Avis de l'autorité environnementale

**relatif au projet de mise en sécurité des accès de la RD6
entre l'A51 et Gardanne (13)**

Garance n°2016-001275

Vue d'ensemble des travaux projetés

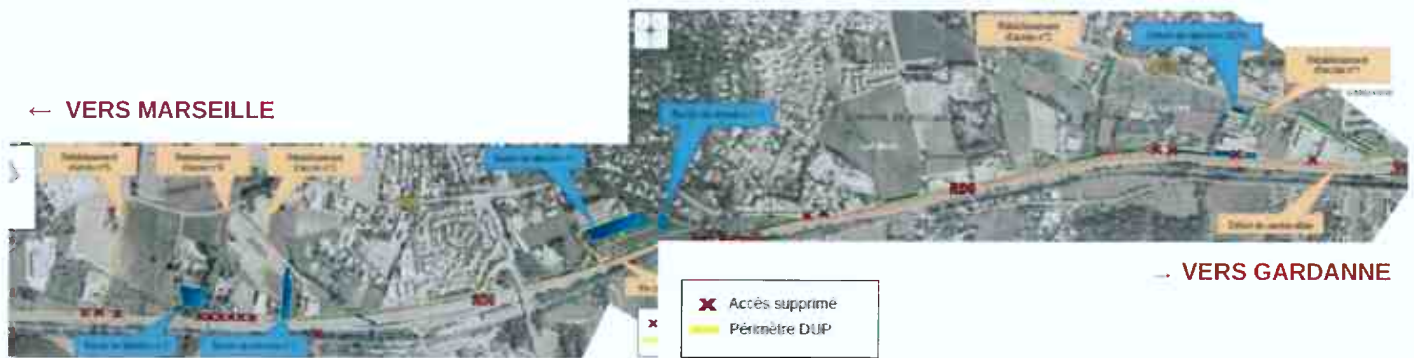
- l'étude d'impact ne comporte pas de vue intégrale et détaillée du projet, qui puisse rendre compte en une seule illustration de l'ensemble des travaux projetés. La première prise de connaissance du projet est présentée sur deux planches distinctes, dont l'assemblage n'est pas aisé à appréhender (page 18), d'autant que l'indication de localisation des planches Ouest et Est porte à confusion.

L'autorité environnementale recommande d'insérer dans l'étude d'impact un plan d'ensemble des travaux projetés, d'étoffer et de préciser toutes les illustrations du dossier, indispensables à la compréhension du projet et de son environnement.
